Krycí list ZBV			
Název Stavby dle SoD: Okružní křižovatka silnic II/106 x III/1065 x III/1066 - Krhanice Název stavebního objektu/provozního souboru (SO/PS): SO 190 Stálé dopravní značení	Číslo SO/PS / / pořadí Změny SO/PS: část 1 / 1	Číslo ZBV: 8	
Objednatel 1: Krajská správa a údržba silnic Středočeského kraje, příspěvková organizace Zborovská 81/11, 150 00 Praha 5, Smíchov IČ: 00066001 Objednatel 2: Obec Krhanice Krhanice 46, 257 42 Krhanice IČ: 00232025			
Zhotovitel: B E S s.r.o. Sukova 625, 256 01 Benešov IČ: 43792553			
Rekapitulace ZBV č. 1 dle Skupin 1, 2, 3, 4, 5			
ZBV č./ Skupina	Cena navrhovaných Změn záporných	Cena navrhovaných Změn kladných	Cena navrhovaných Změn záporných a Změn kladných celkem

Název Stavby dle SoD: Okružní křižovatka silnic II/106 x III/1065 x III/1066 - Krhanice Název stavebního objektu/provozního souboru (SO/PS): SO 190 Stálé dopravní značení	Číslo SO/PS / / pořadí Změny SO/PS: část 1 / 1	Číslo ZBV / Skupina změny: 08 . 3
Strany smlouvy o dílo S-2193/00066001/2023 na realizaci uvedené Stavby uzavřené dne 25.07.2023 (dále jen Smlouva): Objednatel 1: Krajská správa a údržba silnic Středočeského kraje, příspěvková organizace se sídlem Zborovská 81

Situační plánek DIO

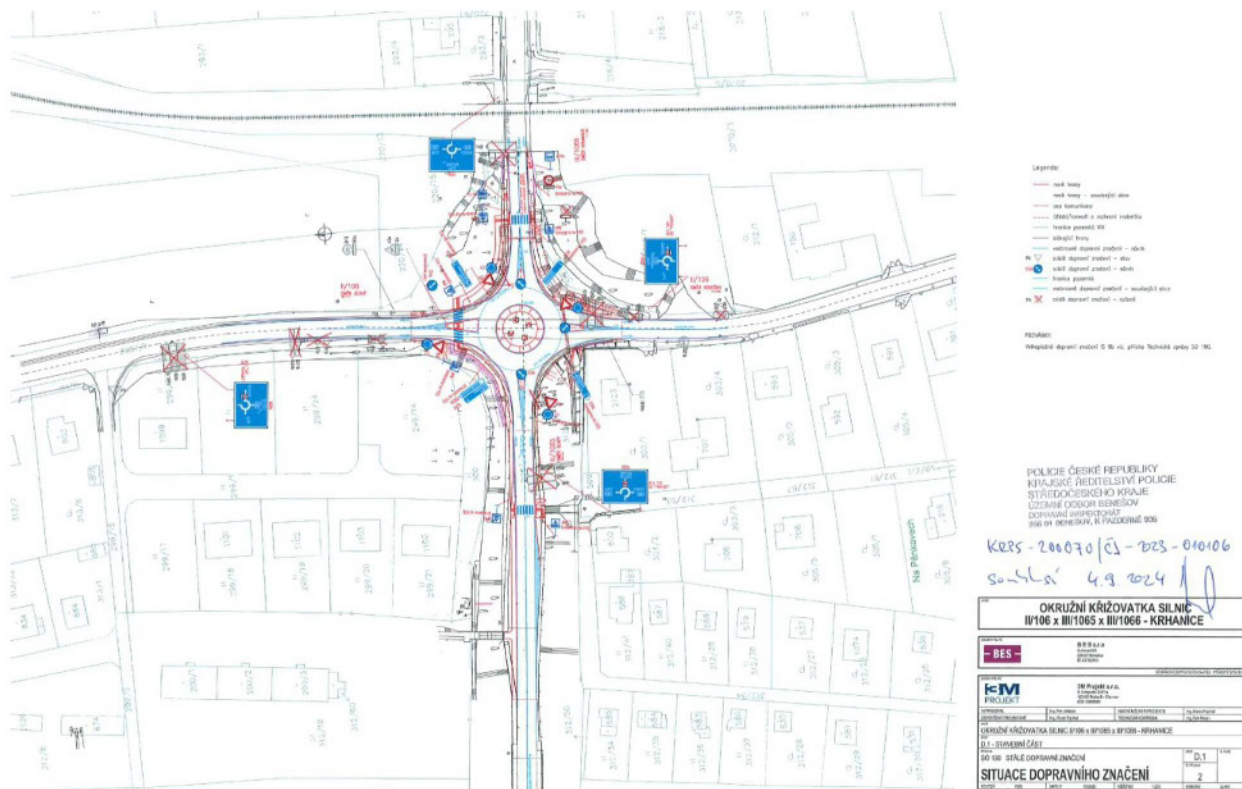
doplnění stanoveného dopravního značení B 13 (max. 12t) - o dodatkovou tabulky E14 (TRANZIT)

- 1x ve společném umístění na sloupku s B 13 (max. 12t),
- 3x doplnění stáv. dopravního značení IS 9b, doplnění omezení zobrazené B 13 (max. 12t) o dodatkovou tabulku E 14 (TRANZIT).

Dopravní značení bude provedeno způsobem jak je zakresleno v přiložené situaci DIO, která je nedílnou součástí tohoto stanovení.
